DIAGNÓSTICO TÉCNICO

DIAGNÓSTICO TÉCNICO – DI-20574
SUBDIRECCIÓN DE ANÁLISIS DE RIESGOS Y EFECTOS DE CAMBIO CLIMÁTICO
GRUPO ASISTENCIA TÉCNICA
RADICADO IDIGER No. 2024ER8028

Foto 1. Vista fachada de la vivienda Carrera 56 #17B-32

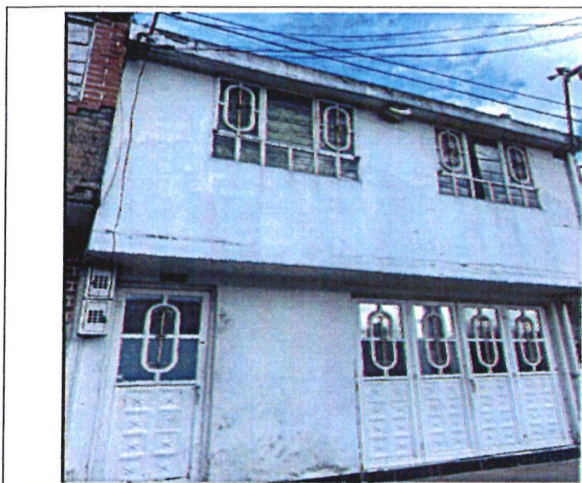
Se realiza inspección visual externa de las viviendas de la Carrera 56 # 17B – 32 y Carrera 56 # 17B – 38, observando que ambas estructuras están construidas en dos niveles, aparentemente bajo un sistema estructural de mampostería confinada; la fachada del predio de la Carrera 56 #17B-38, evidencia que, efectivamente tal y como se menciona en la solicitud, presentó un desprendimiento local de la fachaleta o material de acabado de la fachada, pero no se observan posibles desprendimientos de la fachaleta restante; en el predio de la Carrera 56 #17B-32, se observan algunas fisuras longitudinales no mayores a 1mm de abertura, principalmente en la unión muro – viga del segundo nivel de la vivienda (ver fotografías 1 y 2).

- La estabilidad estructural global de la edificación que conforma el predio de la Carrera 56 # 17B - 32, no se encuentra comprometida en la actualidad por los daños evidenciados. Se desconoce el comportamiento del mismo ante cargas dinámicas.
- La estabilidad estructural global de la edificación que conforma el predio de la Carrera 56 # 17B - 38, no se encuentra comprometida en la actualidad por los daños evidenciados en su fachada. Se desconoce el comportamiento del mismo ante cargas dinámicas.

- Conforme a lo dispuesto en el Código de Construcción para Bogotá D.C. (Acuerdo 20 de 1995), donde se establece que es obligación de los propietarios y/o responsables de los inmuebles propiciar y efectuar el adecuado mantenimiento de sus instalaciones, se recomienda a los responsables de los predios de la Carrera 56 # 17B – 32 y Carrera 56 # 17B – 38, adelantar acciones de mantenimiento, reparación y/o mejoramiento de los elementos no estructurales y/o estructurales que presentan daños en los predios en general, con el fin que se garantice el buen comportamiento de esta frente a cargas normales de servicio durante su vida útil. Es importante resaltar que, las acciones que se vayan a llevar a cabo, sean ejecutadas por personal profesional idóneo.
